### Turbolader mit unterschiedlichen Ausführungen am Verdichtergehäuse

**Fahrzeughersteller:** SAAB

**Fahrzeuge:** Saab 9-3, Saab 9-5 2.0 t, 2.3 t / BioPower

#### Vergleich der Ausführungsnummern:

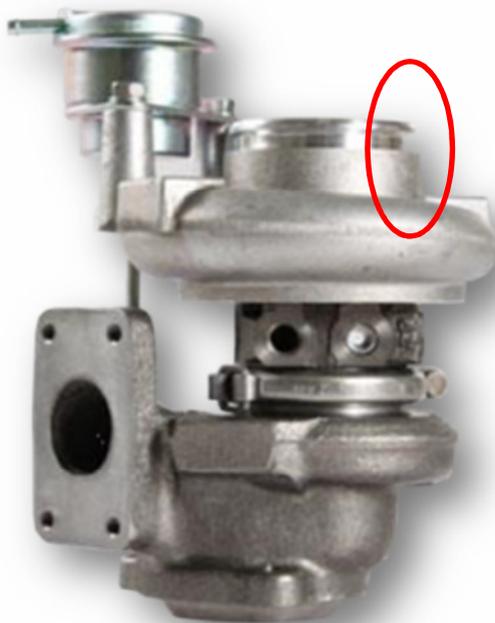
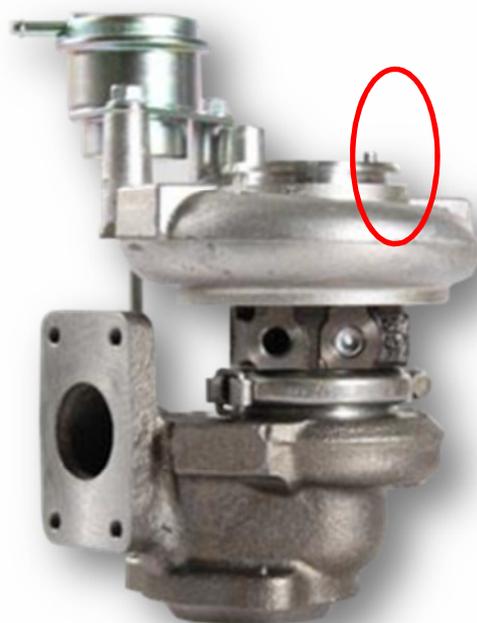
Der Fahrzeughersteller hatte in seine Serienproduktion zwei baugleiche Turbolader mit unterschiedlichen Verdichtergehäusen verbaut. Fahrzeugdaten der Hersteller sind für die Beschaffung des richtigen Ersatzteiles ungenau, da Mischverbauungen stattgefunden haben.

Vergleichen Sie unbedingt die Ausführungsnummer ihres alten Turboladers mit der des von Ihnen bestellten neuen Turboladers, bevor Sie beginnen den Turbolader zu verbauen und/oder den neuen Lader mit unserem Erstbefüllungs-Additiv befüllen.

T912313      MFD 49189-01800  
                  MFD 49189-01820

T916458      MFD 49189-01810  
                  MFD 49189-01830  
                  MFD 49189-01850
